大間原子力発電所

敷地周辺及び敷地近傍の地質・地質構造

(コメント回答 その10)

(敷地極近傍の断層の評価について)

## 2. 敷地極近傍の断層 2.1 概要(1/6)

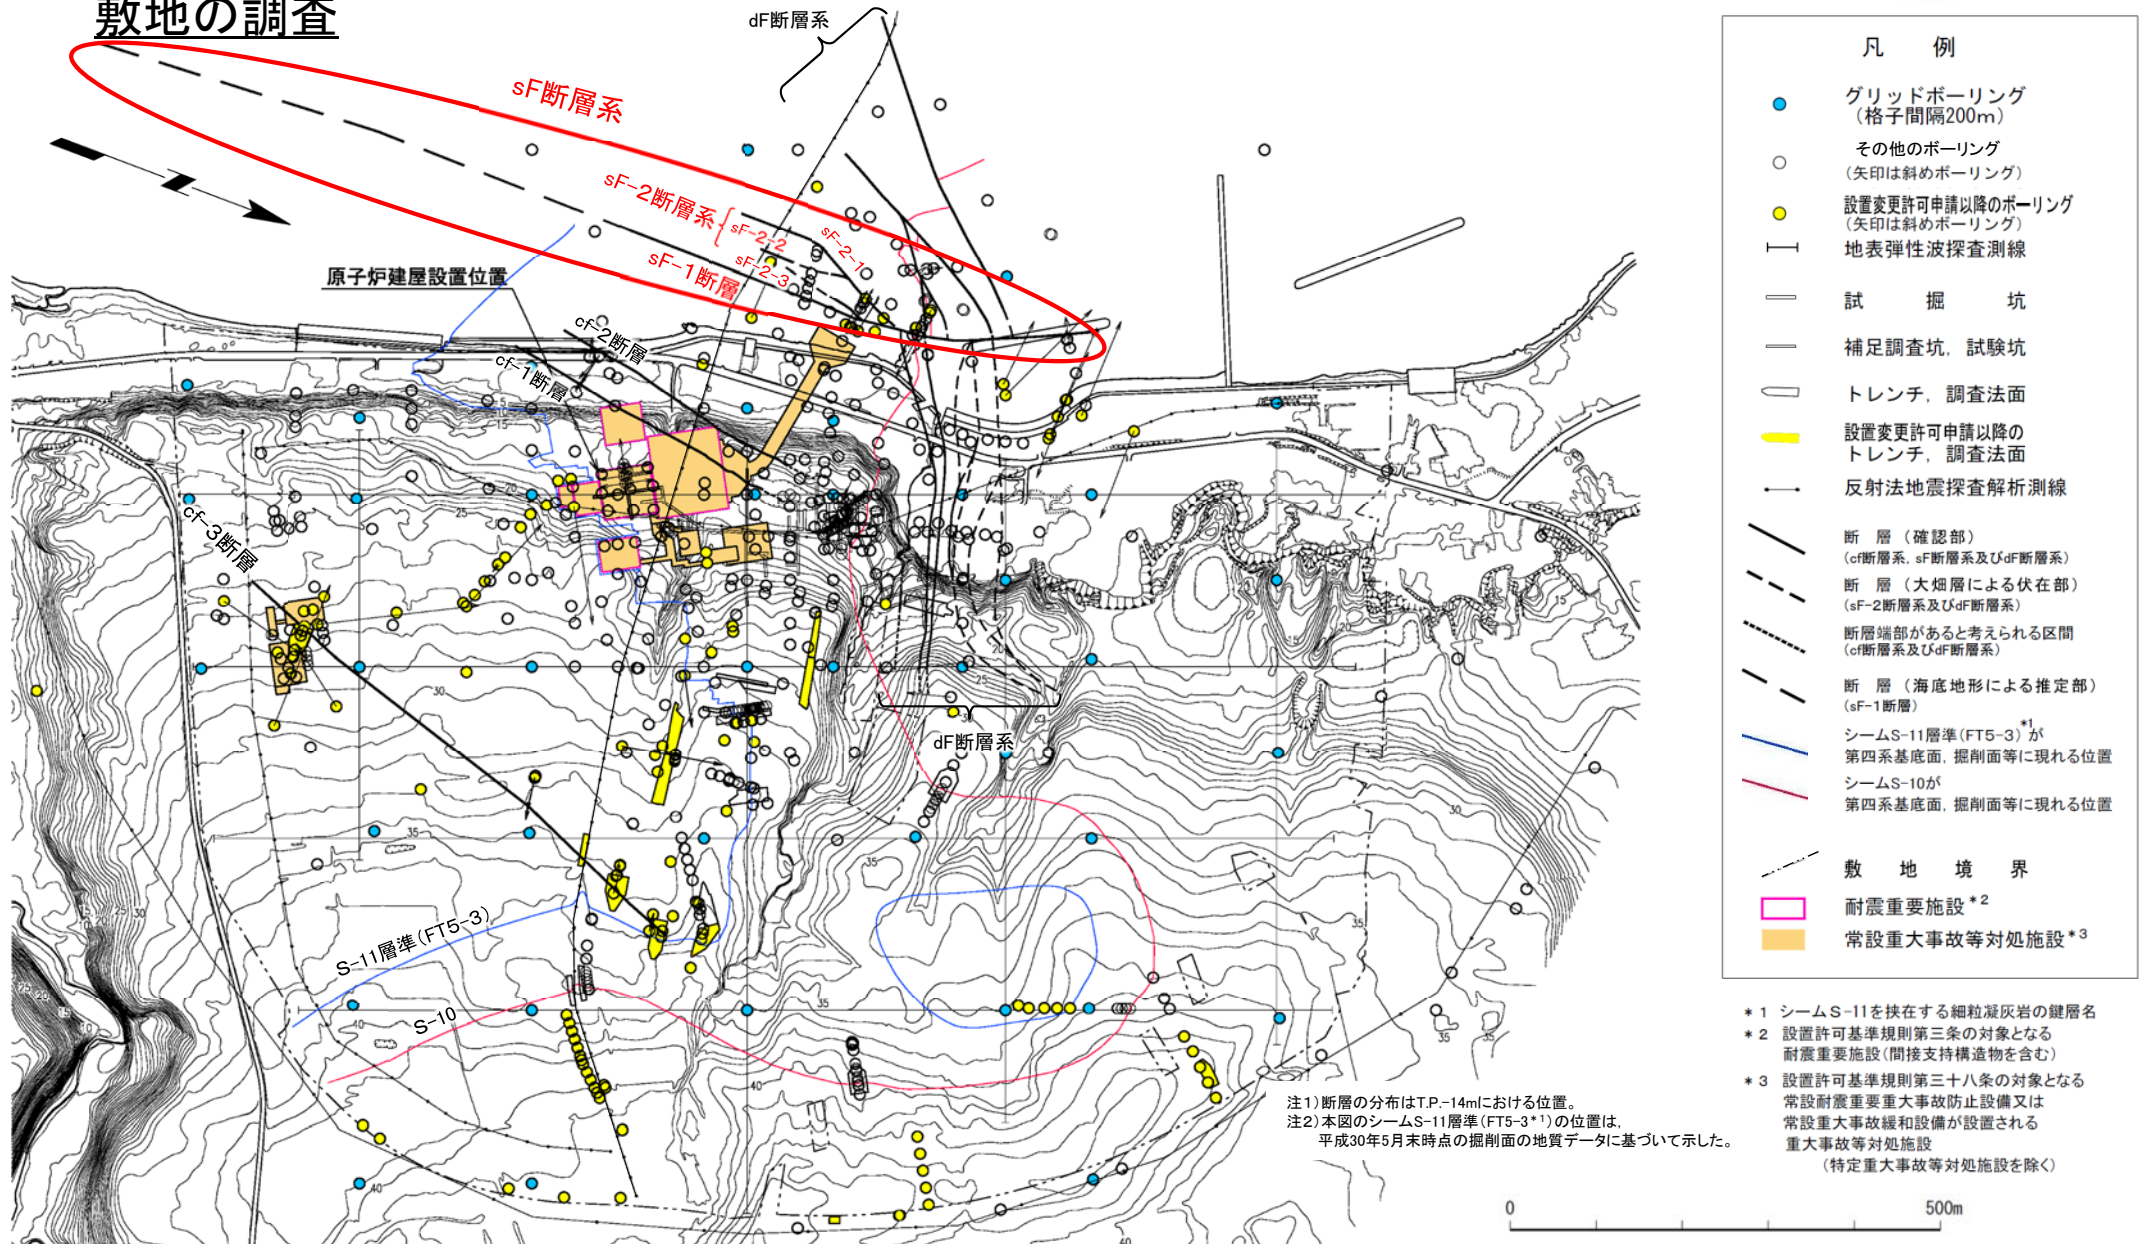
コメントNo.S1-78

敷地極近傍の断層として、sF断層系が震源として考慮する活断層に該当するか否かを評価する。

- 敷地内において、上記①②の調査でcf断層系, sF断層系, dF断層系及びシームを確認し、③の調査でそれらの活動性を評価する。
- このうち、sF断層系(sF-1断層及びsF-2断層系)については、重要な安全機能を有する施設の基礎地盤に分布しないことから、震源として考慮する活断層に該当するか否かを評価する(第四条対象)。
- sF-1断層については、後期更新世以降の活動性を評価できる上載地層が分布しないことから、地下深部への連続性の検討等により総合的に評価する。sF-2断層系については、見掛けの水平変位量が最大のsF-2-1断層を代表断層として、上載地層法により後期更新世以降の活動性を評価する。
